ABS-Ilmoitusjärjestelmä

PIK-20	suhteellinen mittakaava	740321
	1:2	
Ohjeaman laiteasennukset		105 ⁶

ma... (B)

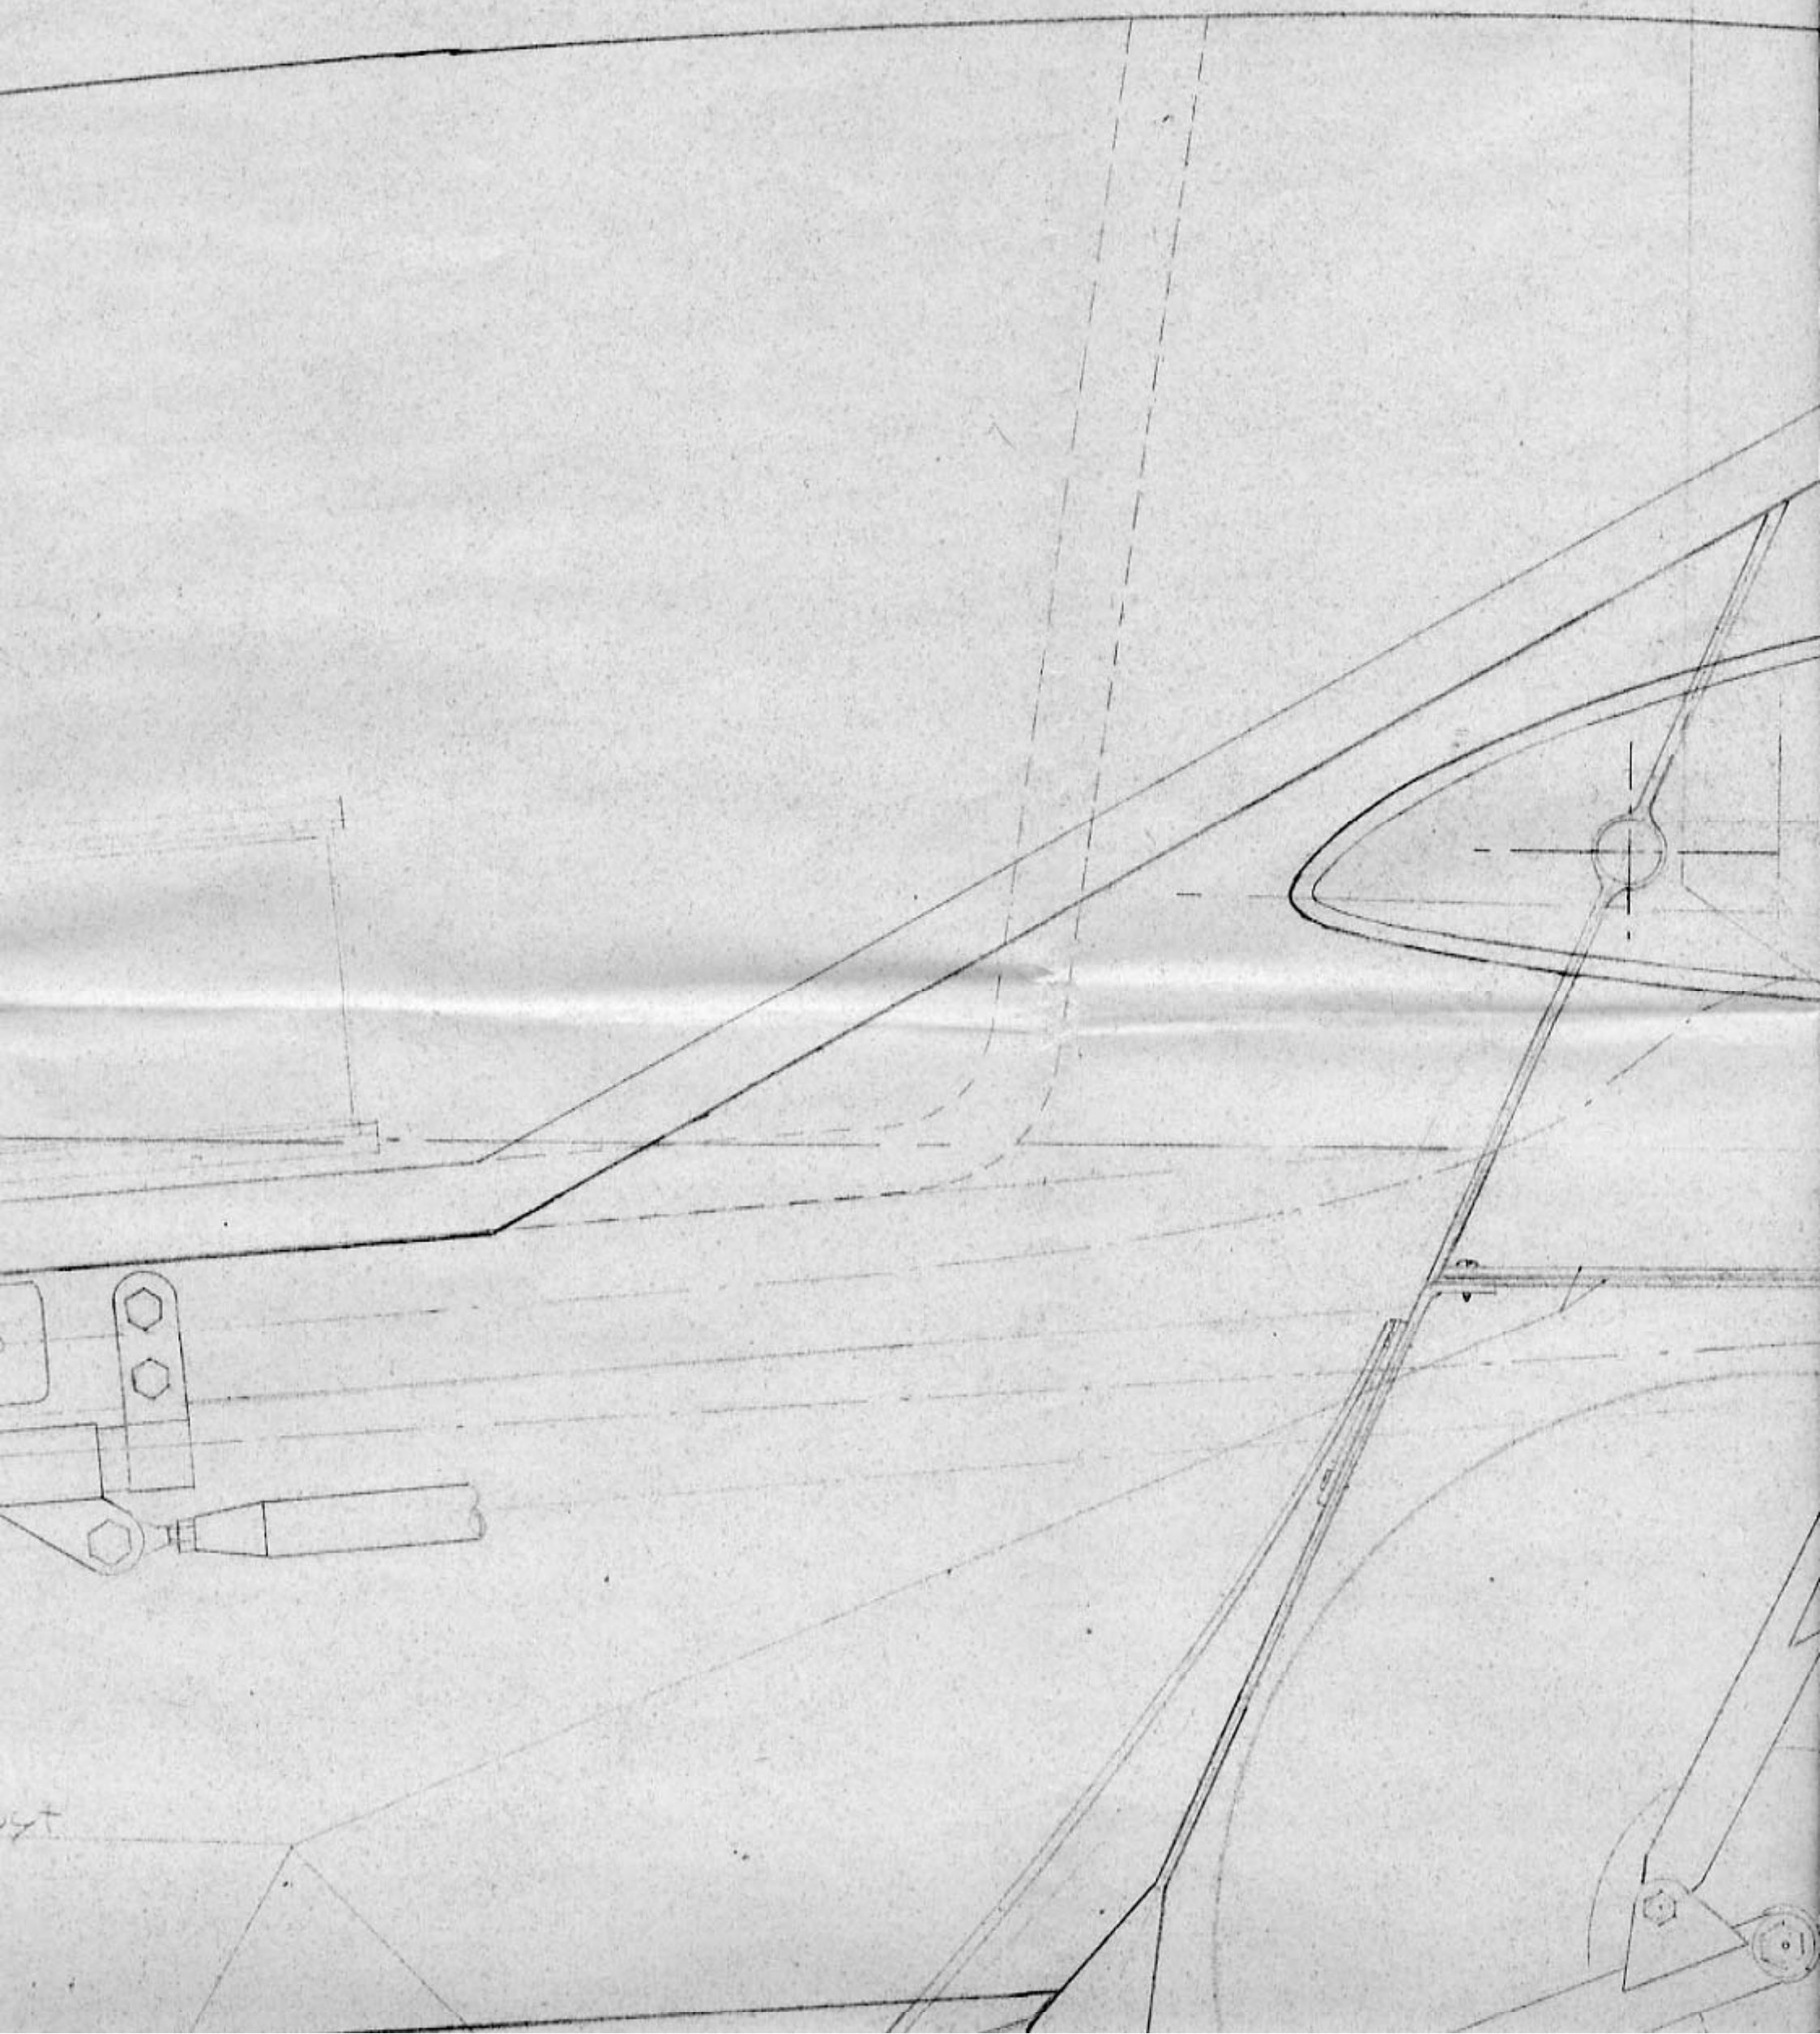
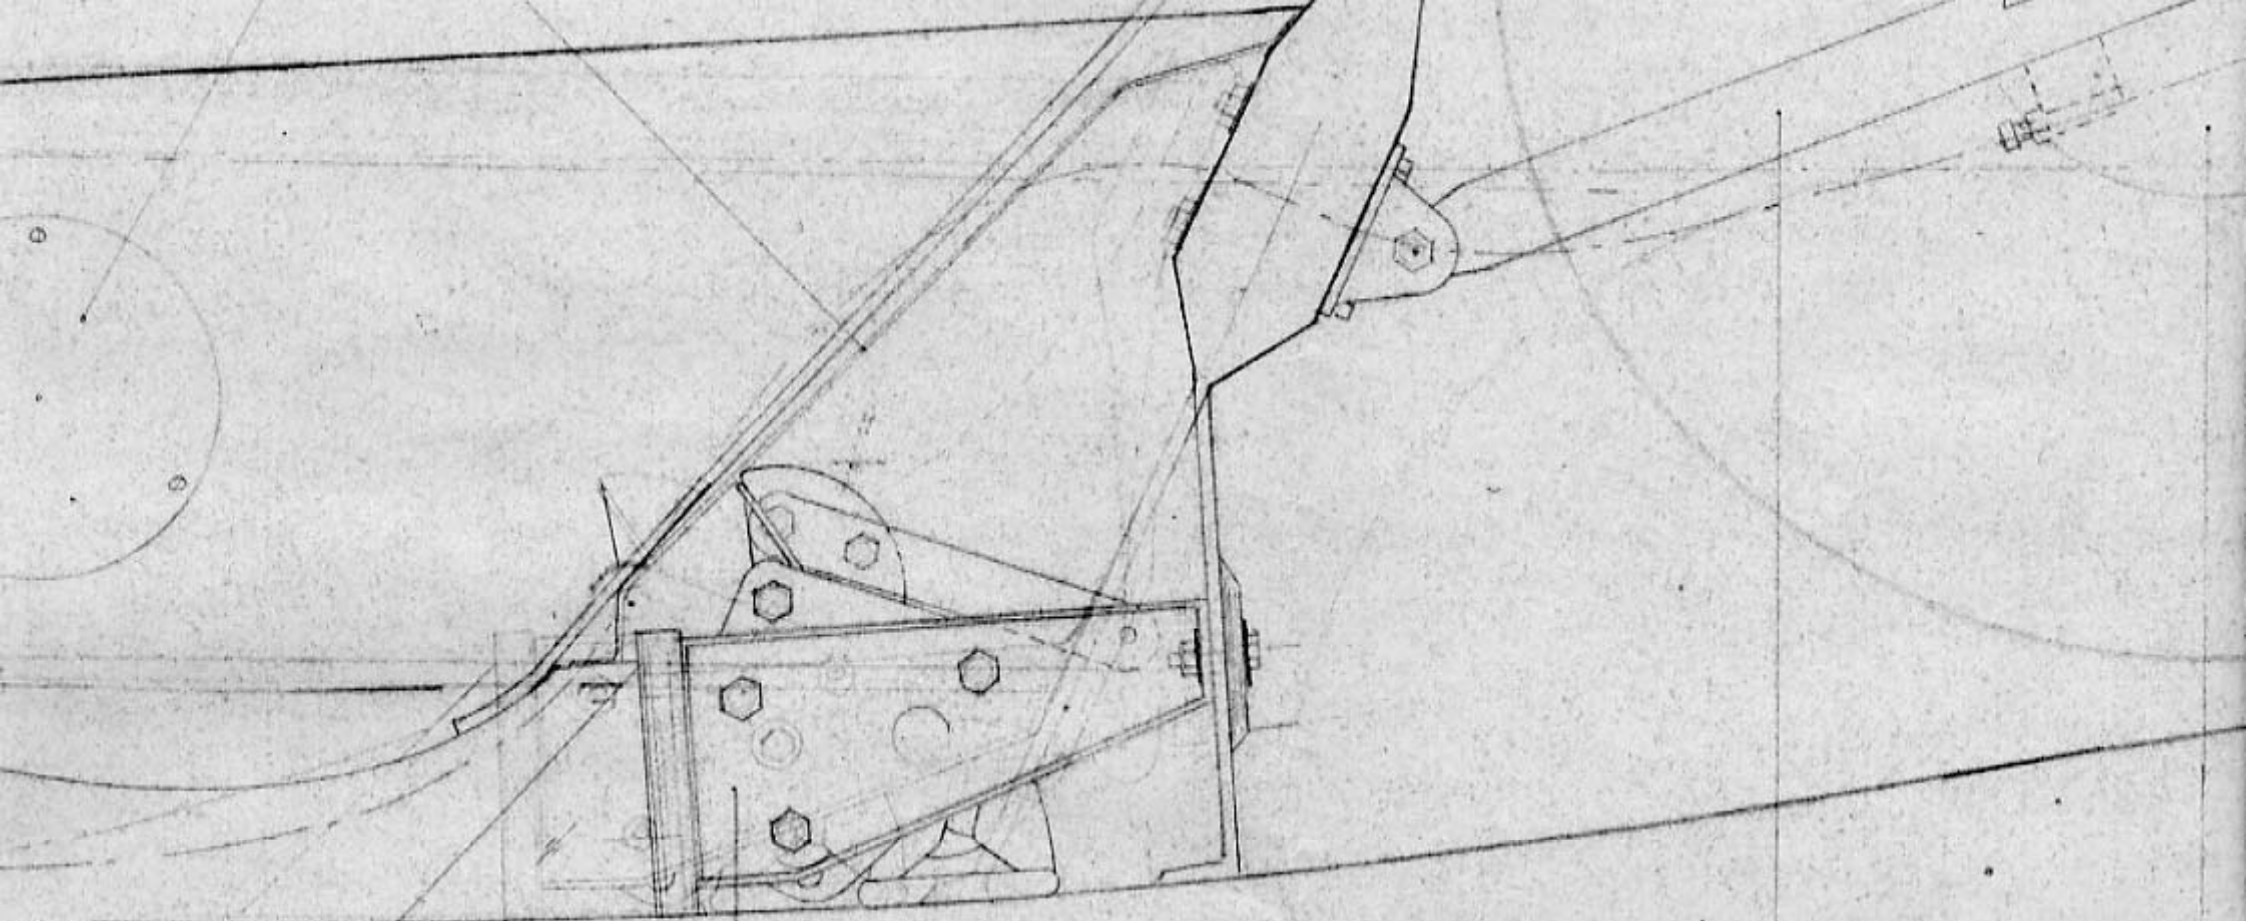
Muutos (D) 8.1-75 M.H. edun puolesta

~~Tuuletusputki Ulvex 401~~

~~Letkuryhmä Insulorid SMD42 2 kpl~~

Jännelukko voidaan jättää

pois. Muutos @ 8.1.75 MH

Putkikonevastus tulot:
2x staattinen paine, kompenso
staattinen paine, 7x 0,45 L/min
~~7x 0,8 L/min~~ polttojen letk
otä Dittelin kiertävän dipolin
kappeli
vrt. kuva 547
muutos (a) 02.01.75

muutos (a) 08.01.75
yksiosainen ohjaamon plexsi
ja sen lukitus vrt. kuva
545 ja 546

Balastilinnu kalliistettu
90° ja kinnitetaan
salkkoyhteen reunaan
-irto 704 D
muutos B

Sivarehina
VR:n puku
5600
5700 C
muutos B
